Erasmus Gardens – Lot I – EXECUTION

PV REUNION 45

ERAS - Remarques AR Visites chantier - N°1 - 30-11-23

Projet : Erasmus Garden lot I

1.01 Auteur: **jc degroote**
Titre: Défaut coulage du béton dans le pre-mur dans l'embrasement de la baie
Liste: Remarques AR Visites chantier
Statut: **Nouvelle Remarque**
Sous-catégorie: 3 Gros Oeuvre / 3.4 Bétonnage
En charge: Morgan Vlamings
Localisation: Mur

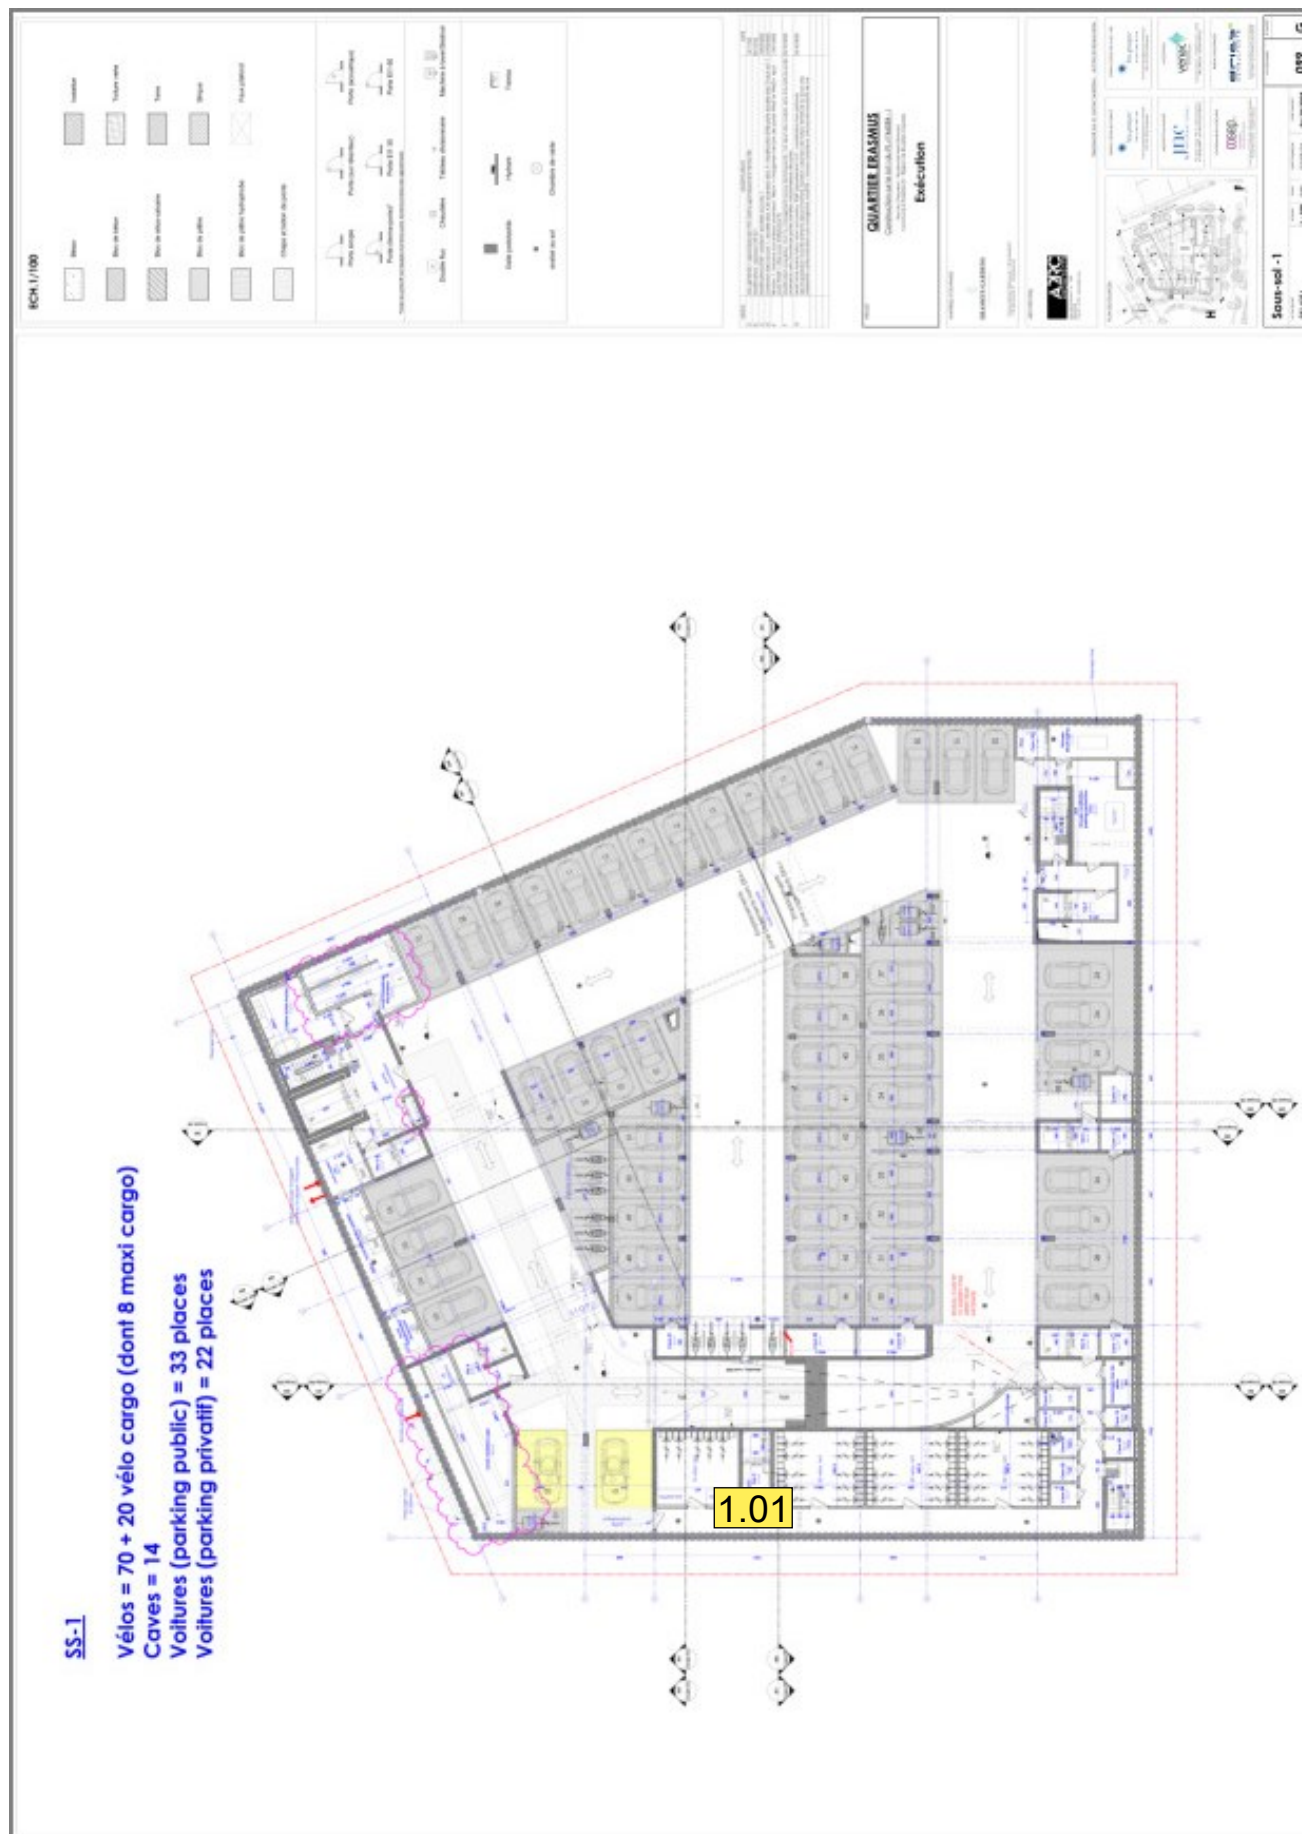
Défaut coulage du béton dans le pre-mur dans l'embrasement de la baie

1.02 Auteur: **jc degroote**
Titre: Avaloir sol parking -2
Liste: Remarques AR Visites chantier
Statut: **Nouvelle Remarque**
Sous-catégorie: 5 Techniques Spéciales / 5.3 Sanitaire
En charge: Natalia Sanchiz; BPC; BPC GROUP
Date d'échéance: 02-05-23
Localisation: Sol

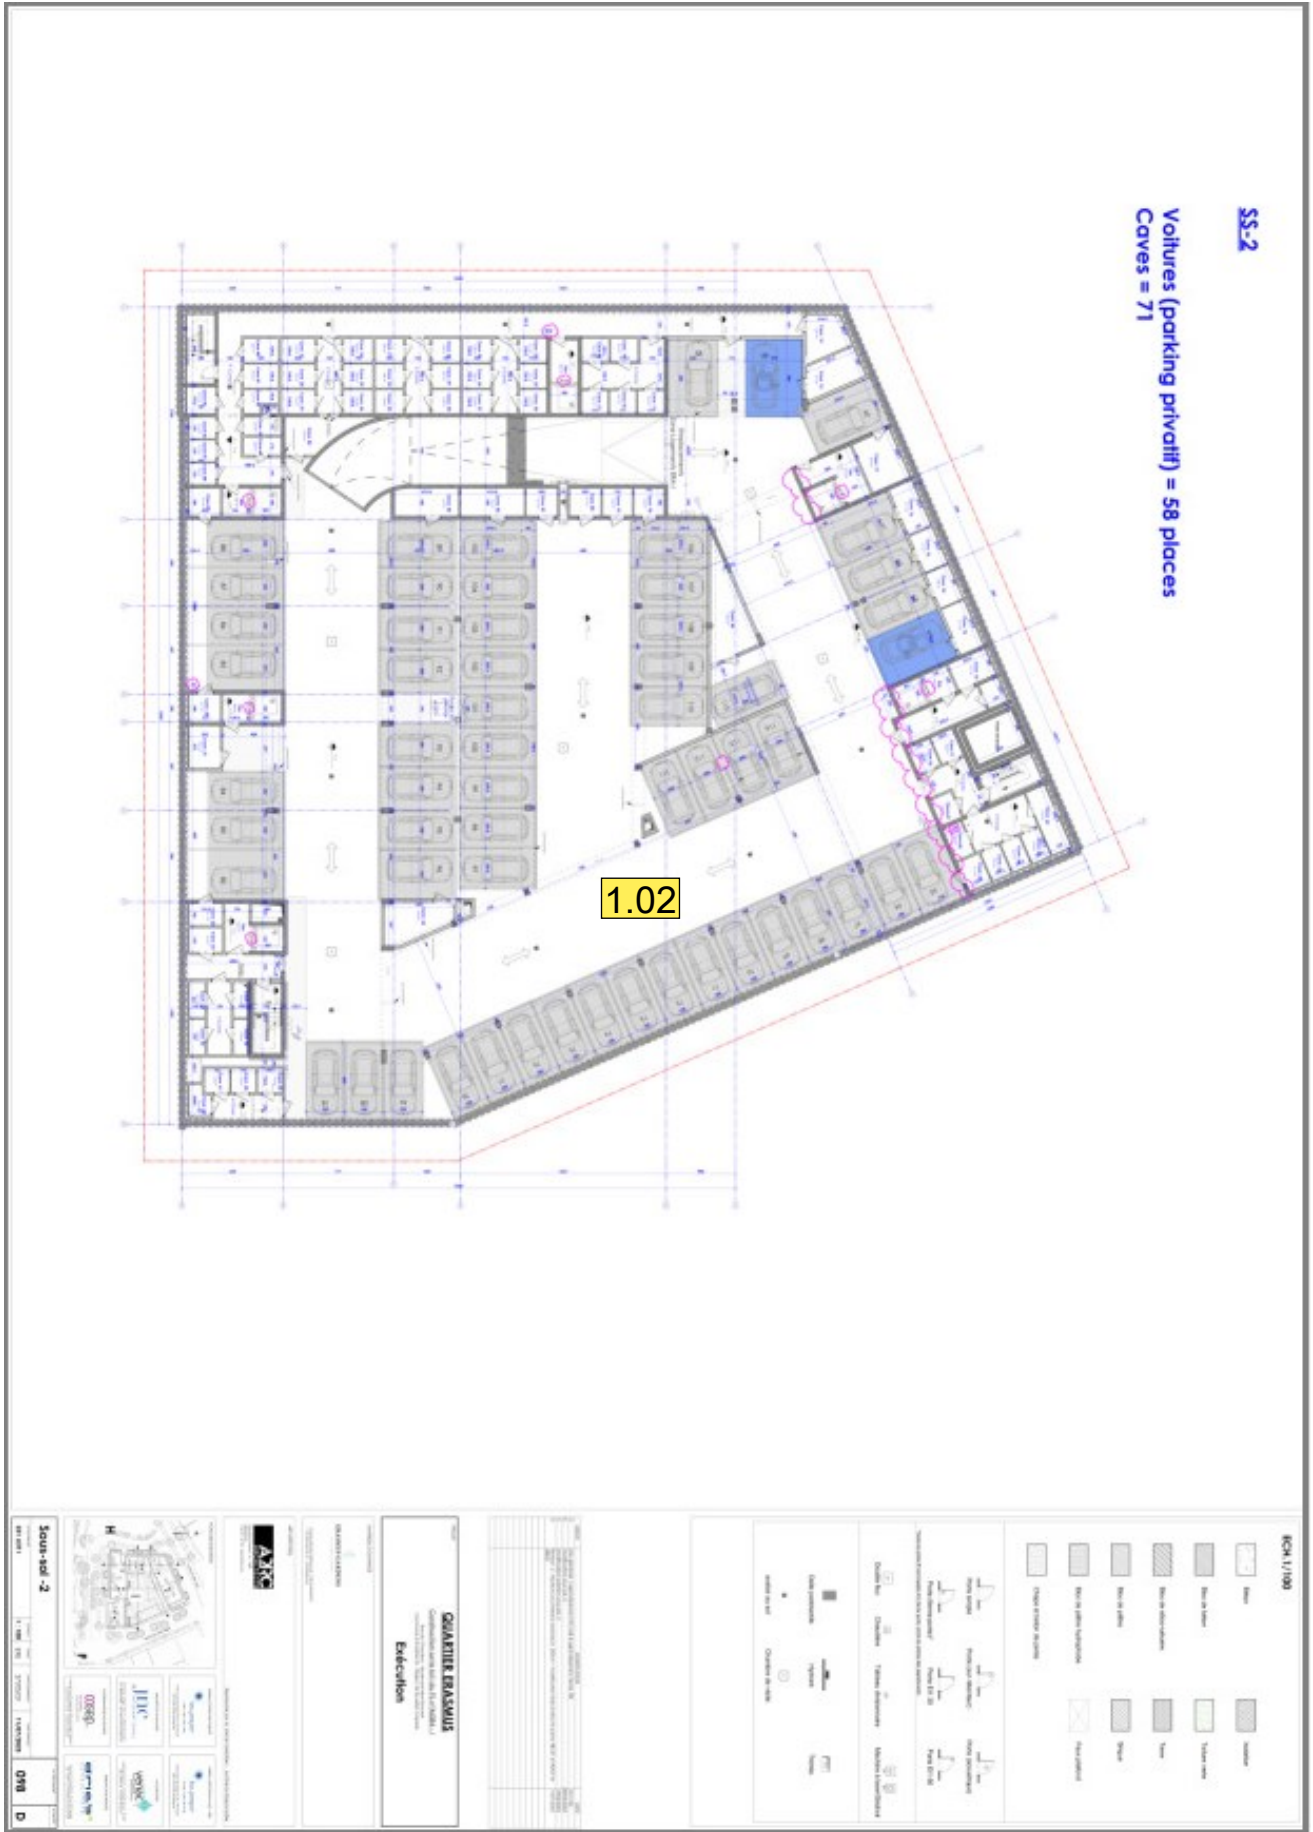
Les 2 avaloirs positionnés ne semblent pas être conformes. Il fait prévoir des avaloir à double niveau dentree
